## 改善箇所説明図

### 基準不適合発生箇所

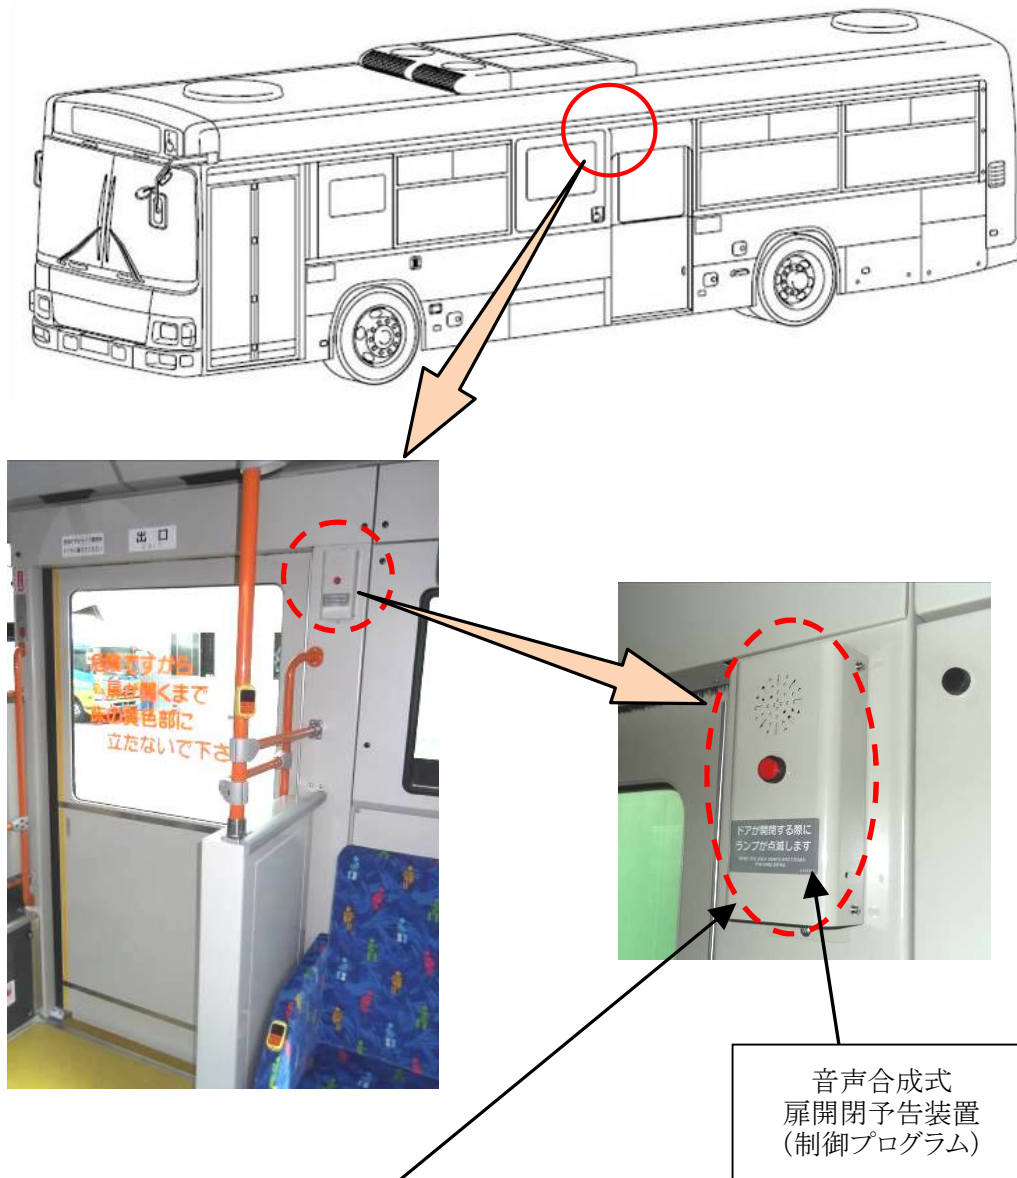
音声合成式 扉開閉予告装置を装着した路線バスにおいて、当該装置の制御プログラムが不適切なため、乗降時に運転者が後扉スイッチを「開」にした際、扉が開くことを知らせる警報が作動しないおそれがある。

全車両、音声合成式 扉開閉予告装置の制御プログラムを対策品に交換する。

識別: 音声合成式 扉開閉予告装置の上側に青色シールを貼付する。
